2009年5月27日 206 窓拭き装置の不具合

リコール届出一覧表

リコール届出日:平成21年5月27日
 リコール開始日:平成21年5月27日

改善箇所説明図

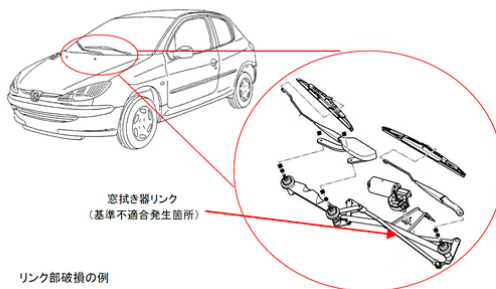
窓拭き器リンク
(基準不適合発生箇所)

リンク部破損の例

保安基準不適合箇所

窓拭き器のリンク部分に材質不良のものがある。このため、そのまま使用を続けるとリンク部が破損し、最悪の場合、窓拭き器が作動しなくなるおそれがある。

全車両、窓拭き器のリンク部分を良品に交換する。

作業終了後、助手席側ワイパーアーム取り付けシャフト先端に、白ペイントでマーキングを行う。
